ZÁVAZNÝ BULLETIN

ZB číslo: L23/053a

Týká se: Kluzáků L23 Super-Blaník.

Předmět: Kontrola svařované konzoly č.v. A730 420N na kýlu.

C. OBRAZOVÁ ČÁST

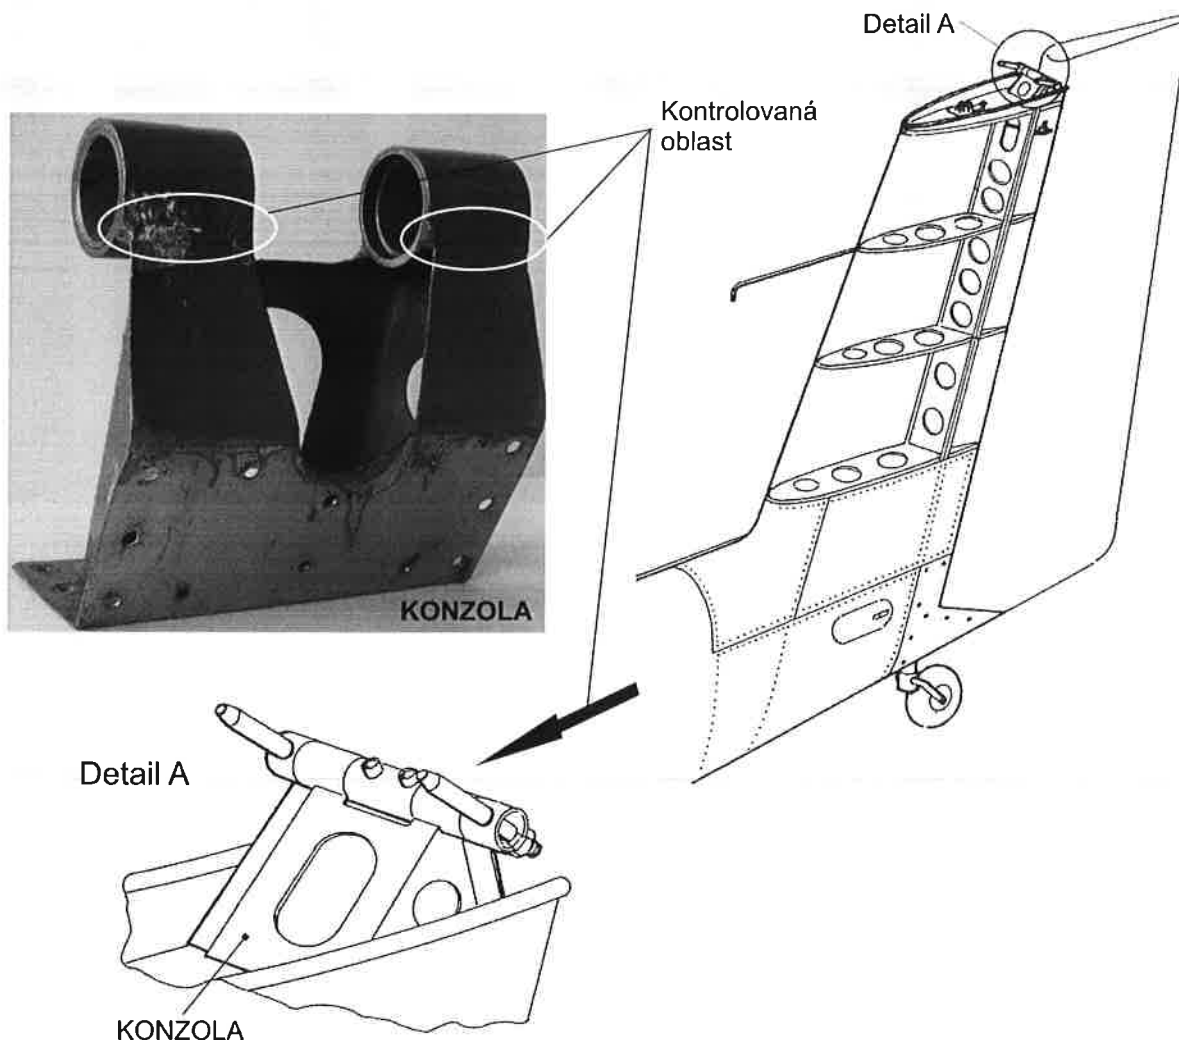
- Kontrolovaná oblast: svar objímek s důrazem na kritické oblasti, vyznačené na obrázku v bodě C tohoto bulletinu.
- Kontrolu proveďte prostřednictvím 6x zvětšující lupy.
- Kritéria přípustnosti: trhliny v kontrolované oblasti dílce jsou nepřipustné.
- Pokud na kontrolované konzole nebyly zjištěny trhliny, proveďte zápis do drakového záznamníku dle bodu I tohoto bulletinu.
- Pokud byly na konzole zjištěny trhliny, je další provoz kluzáku zakázán. Proveďte výměnu poškozené konzoly dle informačního bulletinu L23/054b.

V případě nálezu trhlín, odešlete tento dílec výrobci kluzáku s uvedením základních údajů o kluzáku (poznávací značka, výrobní číslo, celkový nálet v počtu LH a startů).
